ПАСПОРТ ДОСТУПНОСТИ

объекта социальной инфраструктуры (ОСИ) № 01

АКТ ОБСЛЕДОВАНИЯ
объекта социальной инфраструктуры
К ПАСПОРТУ ДОСТУПНОСТИ ОСИ № 01

**Муниципальное бюджетное учреждение дополнительного образования
«Детская музыкальная школа № 2» Щекинского района.**

53

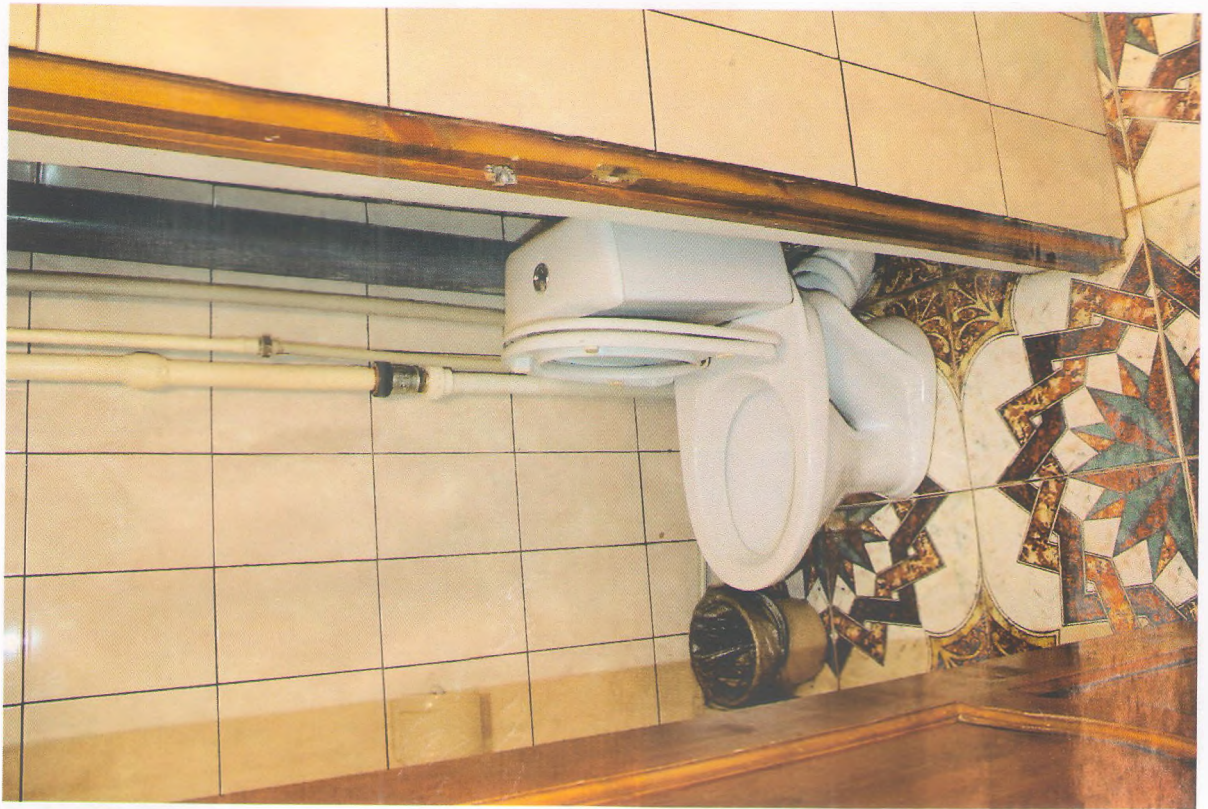
53, 54	У дверей санитарно-бытовых помещений нет идентификации о местах, доступных для инвалидов	К,О,С ,Г,У	<p>Установить знаки доступности кабин для инвалидов по гендерному типу</p>  <p>Выключатели установить на высоте 0,85-1,1м ГОСТ Р 52131-2019</p>	Текущий ремонт
56, 57	Санитарно-гигиенические кабины не оборудованы системой тревожной сигнализации	К,О,С ,Г,У	<p>Установить кнопку вызова персонала со шнурком с выводом на пульт администрации (охраны) на высоте 0.8м рядом с откидным поручнем или оборудовать системой двухсторонней громкоговорящей связи. Расположить крючки для одежды и костылей на высоте 1.1м-1.3м (п.п.6.5.2, 6.5.3 СП 59.13330. 2020)</p>	Текущий ремонт
53, 54	Над входом в санитарно-гигиеническую кабину не установлен световой мигающий оповещатель, срабатывающий при нажатии тревожной кнопки	К,О,С ,Г,У	<p>Рекомендуется над входом в санитарно-гигиеническую кабину установить комбинированное устройство звуковой и визуальной (прерывистой световой) аварийной сигнализации, срабатывающее при нажатии тревожной кнопки с выводом на рабочее место администратора (дежурного.). (п.п. 6.5.2, 6.5.3 СП 59.13330. 2020)</p>	Текущий ремонт
